Anwendungshilfe

Umsetzungsfragenkatalog zur Marktkommunikation

GPKE, GeLi Gas, WiM Strom, WiM Gas, MPES,
MaBiS, NB-Wechsel, MMMA-Abrechnung

Version: 1.11

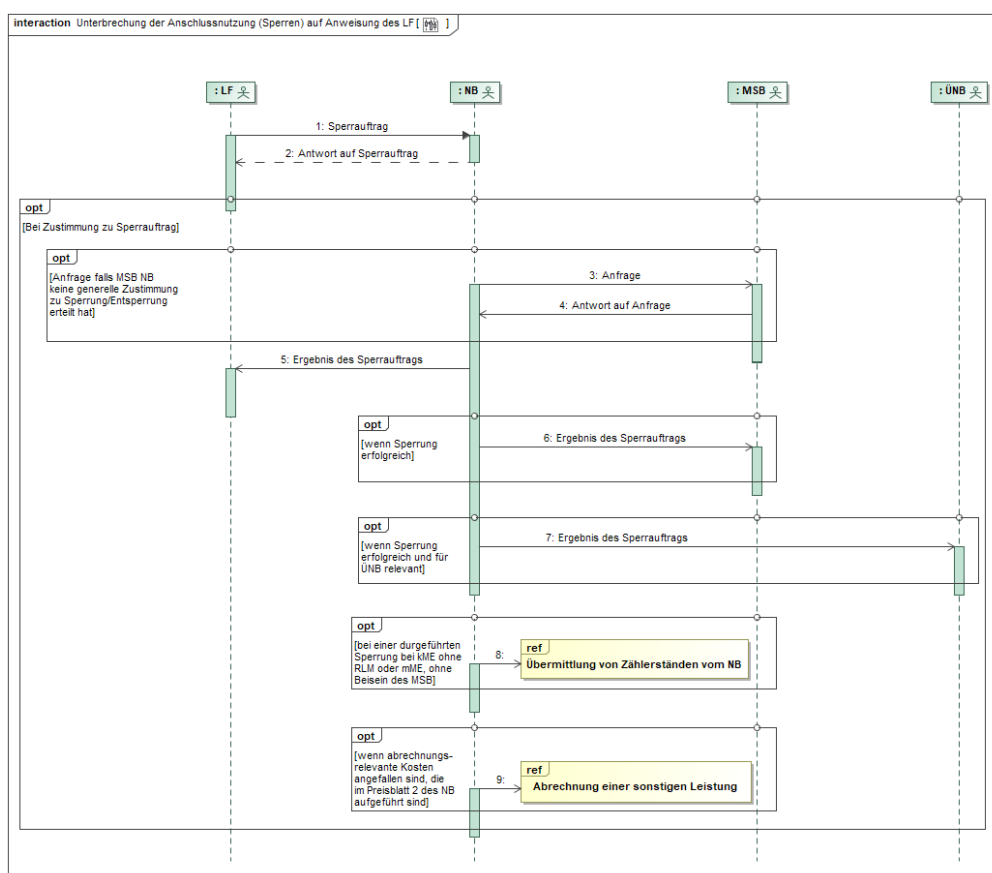
GPKE_A003				
Unterbrechung der Anschlussnutzung (Sperren) auf Anweisung des LF				
Kann „Abrechnung einer sonstigen Leistung“ uneingeschränkt angewendet werden?				
Sparte	Strom	<input checked="" type="checkbox"/>	Gas	<input type="checkbox"/>
Quelle	BK6-20-160, Anlage 1a, GPKE, Kapitel II.9.1.2 „SD: Unterbrechung der Anschlussnutzung (Sperren) auf Anweisung des LF“, SD-Schritt 9 „ref Abrechnung einer sonstigen Leistung“ in Verbindung mit BK6-20-160, Anlage 1b, Preisblatt 2			
Frage/Rege-lungs-lücke	Kann in dem Use-Case „Unterbrechung der Anschlussnutzung (Sperren) auf Anweisung des LF“ der SD-Schritt 9 „ref Abrechnung einer sonstigen Leistung“ nach Zustimmung des Sperrauftrags uneingeschränkt vom NB angewendet werden?

Lösung

Nein, der SD-Schritt 9 „ref Abrechnung einer sonstigen Leistung“ kann nur angewendet werden, wenn abrechnungsrelevante Kosten angefallen sind, die im elektronischen Preisblatt 2 des NB aufgeführt sind.

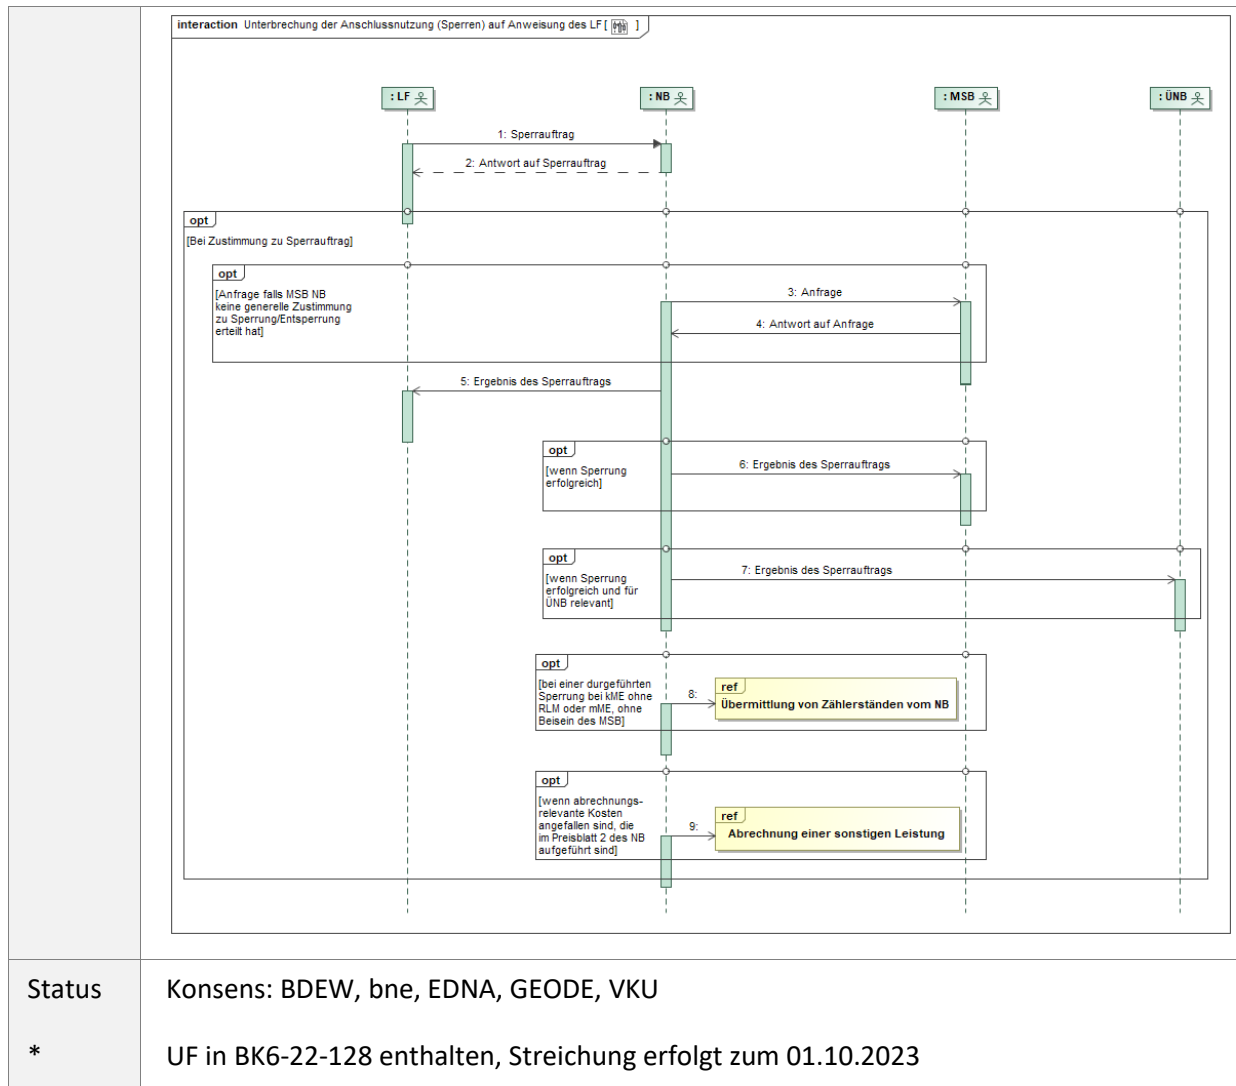
GPKE_A006				
Unterbrechung der Anschlussnutzung (Sperrungen) auf Anweisung des LF				
Wie ist zu verfahren, wenn der MSB die Anfrage des NB zur Mitwirkung des MSB, nicht fristgerecht beantwortet?				
Sparte	Strom	<input checked="" type="checkbox"/>	Gas	<input type="checkbox"/>
Quelle	BK6-20-160, Anlage 1a, GPKE, Kapitel II.9.1. „Use-Case: Unterbrechung der Anschlussnutzung (Sperrungen) auf Anweisung des LF“			
Frage/Regelungslücke	<p>Sofern durch den MSB keine generelle Zustimmung zur Sperrung/Entsperrung durch den NB erteilt wurde, fragt der NB in SD-Schritt 3 „Anfrage“ die Zustimmung des MSB zur Sperrung und späteren Entsperrung durch den NB bzw. unter der Mitwirkung des MSB an.</p> <p>Der MSB hat in SD-Schritt 4 „Antwort auf Anfrage“ laut Spalte „Hinweis/Bemerkung“ die Möglichkeit die Anfrage des NB zu beantworten mit</p> <ul style="list-style-type: none"> • „MSB hat Durchführung der Sperrung und Entsperrung durch NB zugestimmt“

Lösung	<ul style="list-style-type: none">• „MSB hat Durchführung der Sperrung und Entsperrung unter Mitwirkung des MSB zugestimmt“ zuzustimmen oder die Anfrage unter Angabe von Gründen abzulehnen. <p>Der MSB hat dem NB dabei unverzüglich, spätestens jedoch innerhalb von 3 WT nach Eingang der Anfrage zu antworten.</p> <p>Wie ist zu verfahren, wenn der MSB die Anfrage vom NB auf Sperrung/Entsperrung nicht fristgerecht beantwortet?</p> <p>Antwortet der MSB auf die Anfrage des NB nicht fristgerecht, ist dies einer Zustimmung „MSB hat Durchführung der Sperrung und Entsperrung durch NB zugestimmt“ gleichzusetzen. Eine nach Ablauf der Frist eingehende Antwort ist für den Fortlauf des Prozesses unerheblich. Die Sperrung und spätere Entsperrung finden somit durch den NB statt.</p> <p>Die Spalte „Hinweis/Bemerkung“ des SD-Schritts 4 „Antwort auf Anfrage“ ist daher wie folgt zu anzupassen (Neuerung fett markiert):</p> <p>„Der MSB kann der Anfrage des NB antworten mit:</p> <ul style="list-style-type: none">• „MSB hat Durchführung der Sperrung und Entsperrung durch NB zugestimmt“,• „MSB hat Durchführung der Sperrung und Entsperrung unter Mitwirkung des MSB zugestimmt“, <p>wobei die Zustimmung der Durchführung für den Sperr- wie Entsperrvorgang gilt.</p> <p><u>Hinweis:</u> Im Fall „MSB hat Durchführung der Sperrung und Entsperrung unter Mitwirkung des MSB zugestimmt“ erfolgt die Kommunikation zur Durchführung der Sperrung durch den MSB nicht standardisiert (NON-EDIFACT) und wird in diesem SD nicht abgebildet. Die nachfolgenden Prozessschritte und deren Fristvorgaben sind jedoch auch in diesem Fall einzuhalten.</p> <p>Der MSB kann die Anfrage des NB unter Angabe der Gründe ablehnen.</p> <p>Verstreicht die Frist, ohne dass die Antwort auf die Anfrage beim NB eingeht, gilt dies als Zustimmung im Sinne „MSB hat Durchführung der Sperrung und Entsperrung durch NB zugestimmt“. Nach Ablauf der Frist eingehende Antworten sind für den Fortlauf dieses Prozesses unerheblich.“</p> <p>Der SD-Schritt 4 darf daher im SD nicht mehr als gestrichelte Linie, sondern muss als durchgezogene Linie dargestellt werden. Dementsprechend müssen die Pfeilspitzen in den SD-Schritten 3 und 4 offen dargestellt werden.</p> <p>Nachfolgend das angepasste SD:</p> <p><u>Hinweis:</u> Das nachfolgende SD enthält auch die Anpassung der Umsetzungsfragen GPKE_A002 und GPKE_A003.</p>

SD: Information über die Beendigung der Zuordnung einer Marktllokation zur Datenaggregation durch den ÜNB an den ÜNB

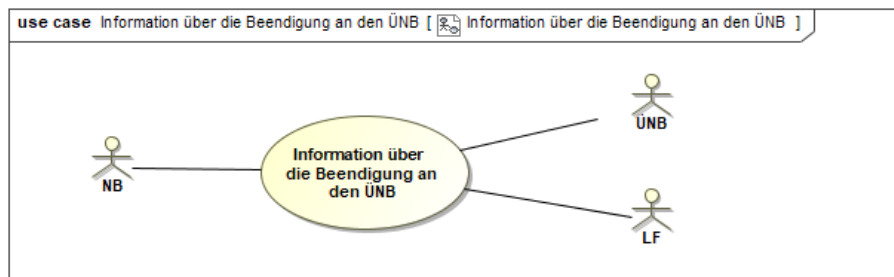
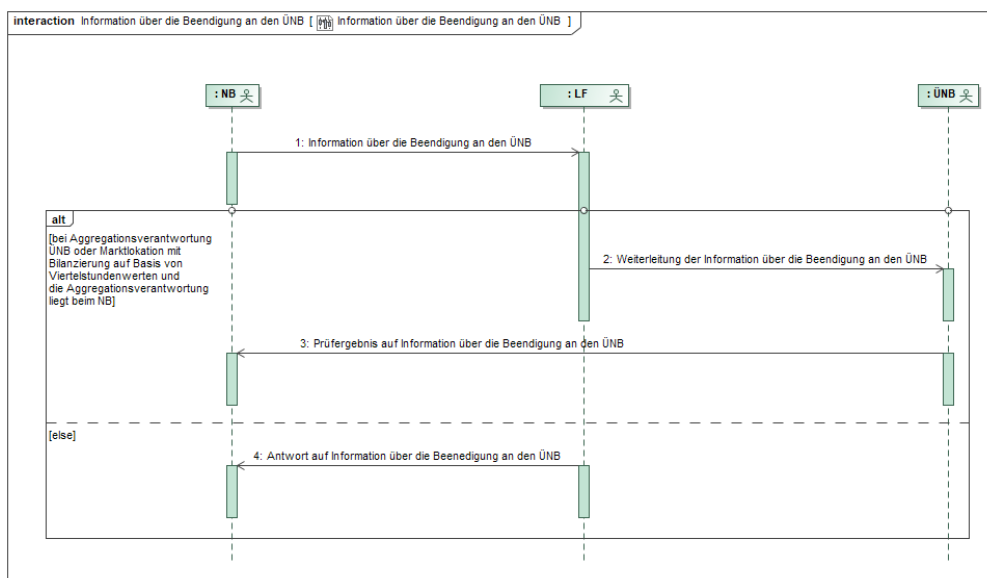
Frage/Rege-lungs-lücke	<p>Laut <u>BNetzA-Festlegung BK6-18-032, Anlage 1, GPKE</u> entscheidet der LF bei der Stammdatensynchronisation abhängig von seiner Datenlage, ob er die vom NB empfangene Änderung an den ÜNB weiterleitet oder direkt dem NB antwortet. Die zur Prüfung herangezogene Datenlage des LF basiert dabei immer auf einem zuvor erfolgreich durchgeführten Stammdatenaustausch zwischen NB und LF.</p> <p>Ist die Datenlage des LF zum in der Stammdatensynchronisation genannten Änderungsdatum</p> <ul style="list-style-type: none"> • Aggregationsverantwortung „ÜNB“ oder • Prognosegrundlage „Prognose auf Basis von Werten“ (Bilanzierung auf Basis von Viertelstundenwerten) <p>leitet der LF die Stammdatensynchronisation an den ÜNB weiter, anderenfalls direkt an den NB.</p> <p>Wird nun für eine Marktlokation mit Aggregationsverantwortung beim ÜNB die Aggregationsverantwortung über eine Stammdatenänderung zwischen NB und LF erfolgreich von „ÜNB“ auf „NB“ geändert oder wird eine beim ÜNB aggregierte Marktlokation stillgelegt, wird für diesen Sachverhalt nicht der Use-Case „Stammdatensynchronisation“</p>

1. Soll mit dieser Ergänzung die bisherige Logik der Stammdatensynchronisation, dass sich die Datenlage über ein im Voraus erfolgreich durchgeführten Stammdatenaustausch zwischen NB und LF ergibt, für den ergänzten Sachverhalt nicht angewendet werden und anstelle dessen die Umstellung der Prognosegrundlage von „Prognose auf Basis von Werten“ auf „Prognose auf Basis von Profilen“ mit Hilfe der Stammdatensynchronisation durchgeführt werden?

2. Ist es möglich, dass das eigentliche Ziel dieser Ergänzung ist, dem ÜNB mitzuteilen, dass er bei einer Marktlokation mit Aggregationsverantwortung „NB“ aufgrund einer Änderung der Prognosegrundlage auf „Prognose auf Basis von Profilen“ keine Werte mehr übermittelt bekommt?

3. Sofern dies der Fall ist, wäre dann die Nutzung eines Beendigungs-Use-Cases ähnlich dem Use-Case „Information über die Beendigung der Zuordnung einer Marktlokation zur Datenaggregation durch den ÜNB“ bzw. die Erweiterung dieses bereits bestehenden Beendigungs-Use-Cases um diesen Sachverhalt nicht sinnvoller? Dies hätte auch den Vorteil, dass der ÜNB zudem eine beendete Werteübermittlung aufgrund einer Stilllegung einer Marktlokation mit Aggregationsverantwortung „NB“ und Prognosegrundlage „Prognose auf Basis von Werten“ nachvollziehen kann.

1. Nein, mit dieser Ergänzung soll von der bisherigen Logik nicht abgewichen werden. Somit gilt: Für die Änderung der Prognosegrundlage von „Prognose auf Basis von Werten“ auf „Prognose auf Basis von Profilen“ ergibt sich die Datenlage des LF über einen im Voraus erfolgreich durchgeführten Stammdatenaustausch zwischen NB und LF.
2. Dies ist korrekt. Mit der Ergänzung wurde das Ziel verfolgt, den ÜNB darüber zu informieren, dass keine Werteübermittlung mehr (an ihn) stattfindet.
3. Dies ist korrekt. Die Einführung eines Beendigungsprozesses oder die Erweiterung des bereits bestehenden Beendigungsprozesses – inklusive der Berücksichtigung einer Stilllegung einer solchen Marktlokation – ist sinnvoll.

Anstelle des bisherigen Use-Cases ist nachfolgender Use-Case anzuwenden:

SD: Lieferende von NB an LF

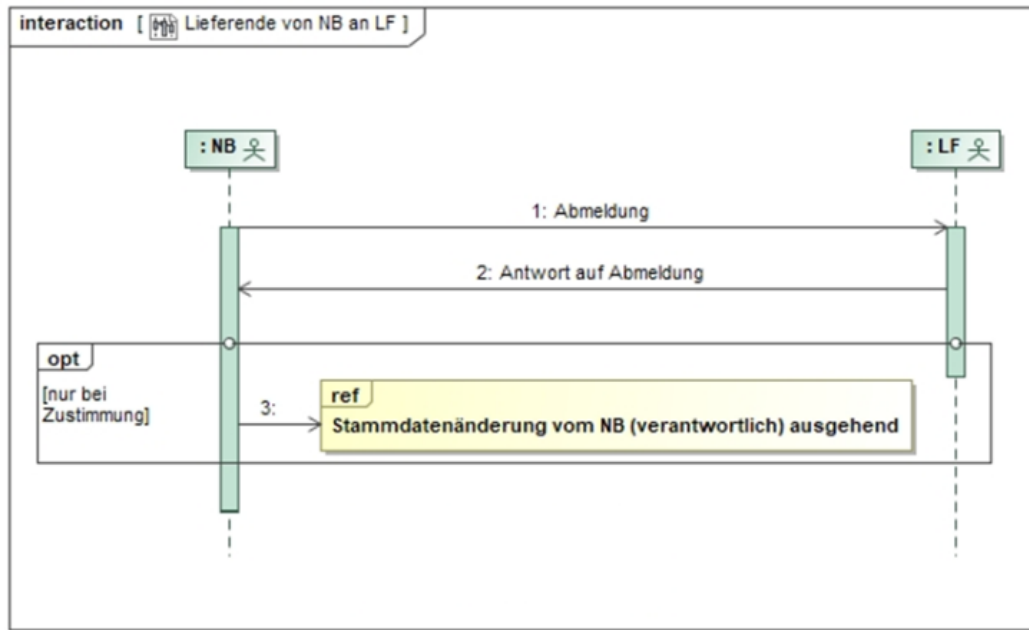
GeLiGas_A005																	
Lieferende																	
Ist eine Abmeldung vom NB an den LF möglich?																	
Sparte	Strom <input type="checkbox"/> Gas <input checked="" type="checkbox"/>																
Quelle	BK7-16-142, Anlage 1 GeLi Gas, Kapitel B.2 „Prozess Lieferende“																
Frage / Rege- lungs- lücke	<p>Im Lieferende kann der LF eine Abmeldung auf Grund einer Stilllegung an den NB senden.</p> <p>Ist eine Abmeldung auf Grund einer Stilllegung oder weiterer Gründe auch vom NB an den LF möglich?</p>																
Lösung	<p>Ja, eine Abmeldung vom NB an den LF ist aufgrund der im angefügten UC genannten Auslöser möglich.</p> <p>Nachfolgend der neue Use-Case für GeLi Gas:</p> <p>UC: Lieferende von NB an LF</p>

Use-Case-Name	Lieferende von NB an LF	Prozessziel	Der LF ist der Marktlokation nicht mehr zugeordnet.	Use-Case-Beschreibung	Der NB meldet beim LF die Marktlokation zum Abmeldedatum ab.	Rollen	<ul style="list-style-type: none"> LF NB 	Vorbedingung	Der LF ist der Marktlokation zugeordnet. Auslöser: <ul style="list-style-type: none"> Stilllegung der Marktlokation. 	Nachbedingung im Erfolgsfall	<ul style="list-style-type: none"> Der NB verteilt die geänderten Stammdaten an der Marktlokation an die Berechtigten. Der NB beendet die Zuordnung des LF zur Marktlokation zum Abmeldedatum. 	Nachbedingung im Fehlerfall	<ul style="list-style-type: none"> Der LF bleibt der Marktlokation zugeordnet. 	Fehlerfälle	<ul style="list-style-type: none"> Abmeldung des NB wurde abgelehnt.
Use-Case-Name	Lieferende von NB an LF																
Prozessziel	Der LF ist der Marktlokation nicht mehr zugeordnet.																
Use-Case-Beschreibung	Der NB meldet beim LF die Marktlokation zum Abmeldedatum ab.																
Rollen	<ul style="list-style-type: none"> LF NB 																
Vorbedingung	Der LF ist der Marktlokation zugeordnet. Auslöser: <ul style="list-style-type: none"> Stilllegung der Marktlokation. 																
Nachbedingung im Erfolgsfall	<ul style="list-style-type: none"> Der NB verteilt die geänderten Stammdaten an der Marktlokation an die Berechtigten. Der NB beendet die Zuordnung des LF zur Marktlokation zum Abmeldedatum. 																
Nachbedingung im Fehlerfall	<ul style="list-style-type: none"> Der LF bleibt der Marktlokation zugeordnet. 																
Fehlerfälle	<ul style="list-style-type: none"> Abmeldung des NB wurde abgelehnt.

Geschäftsdatenanfrage von NB an MSB

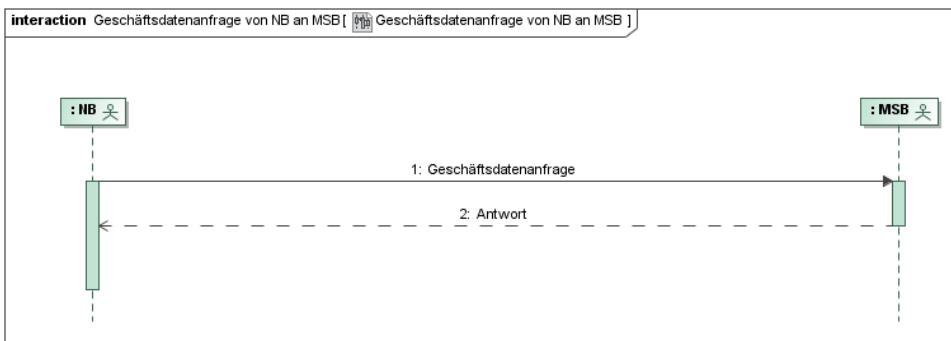
GeLiGas_006 (ehemals UF_Interim_017)				
Geschäftsdatenanfrage				
Wie kann der NB beim MSB Bewegungsdaten anfordern?				
Sparte	Strom	<input type="checkbox"/>	Gas	<input checked="" type="checkbox"/>
Quelle	BDEW/VKU-Anwendungshilfe Wechselprozesse im Messwesen für die Sparte Gas“, Kapitel D.2.2 i.V.m. BK7-16-142, Anlage 1 GeLi Gas, Kapitel D.3., Prozess „Geschäftsdatenanfrage“			
Frage / Regelungslücke	<p>Im Rahmen der bisherigen Prozesse, die bis zum 30.09.2017 gültig waren, bestand die Möglichkeit, Bewegungsdaten mit Hilfe der Geschäftsdatenanfrage als NB beim heutigen MSB anzufordern (WiM Gas, Kapitel D 2., Prozess „Geschäftsdatenanfrage“), wobei der AN (= Anfragender) an den AG (= Angefragter) die entsprechende Anfrage stellt. Durch die explizite Ausformulierung der Markttrollen besteht diese Möglichkeit im Interimsmodell nicht mehr.</p> <p>Wie ist das konkrete Vorgehen? Für fehlende Bewegungsdaten beim NB muss für ihn weiterhin die Möglichkeit bestehen, die Anfrage beim MSB zu stellen.</p>

Lösung	Die in der Prozessbeschreibung fehlende Anfrage des NB beim MSB nach Bewegungsdaten ist weiterhin möglich:
